浜岡原子力発電所 5号機 低電導度廃液収集槽排気管へのヨウ素除去フィルタの設置
 について(排気筒排ガスからごく微量なヨウ素 131 を検出した事象へのさらなる改善)

2010年3月25日

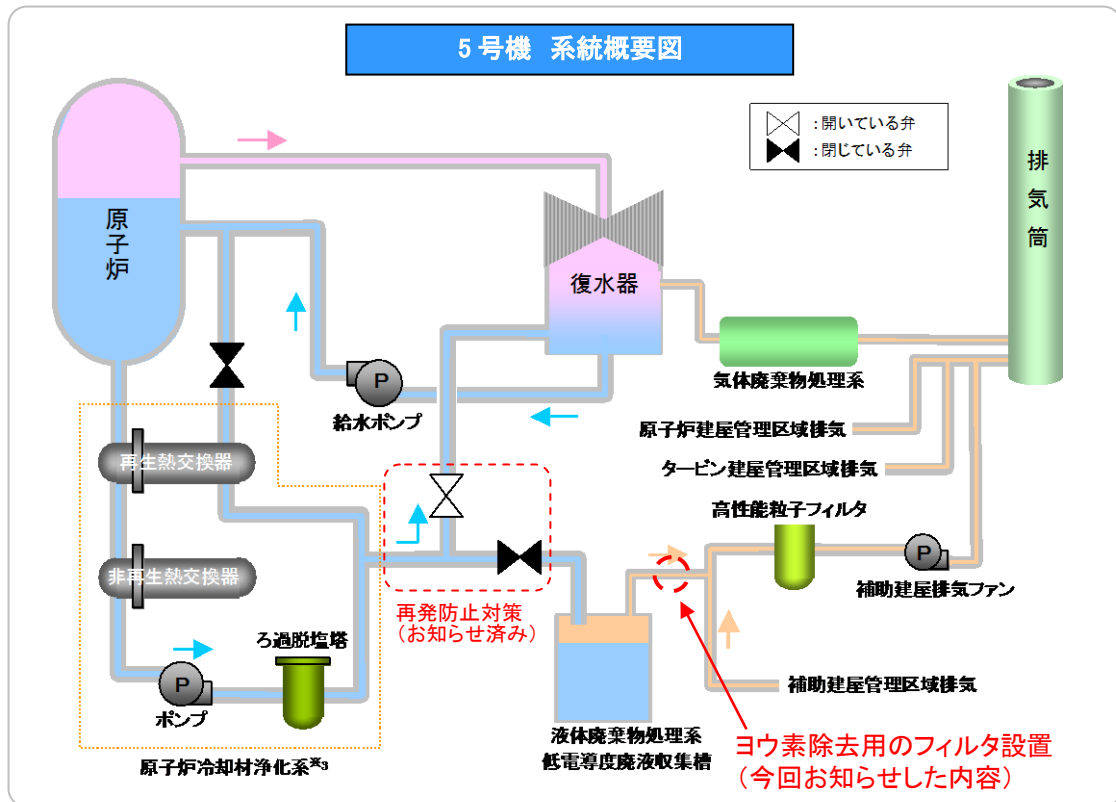
今回、さらに改善を図るための検討を行い、収集槽の排気管にヨウ素除去用のフィルタを新たに設置することとしました。
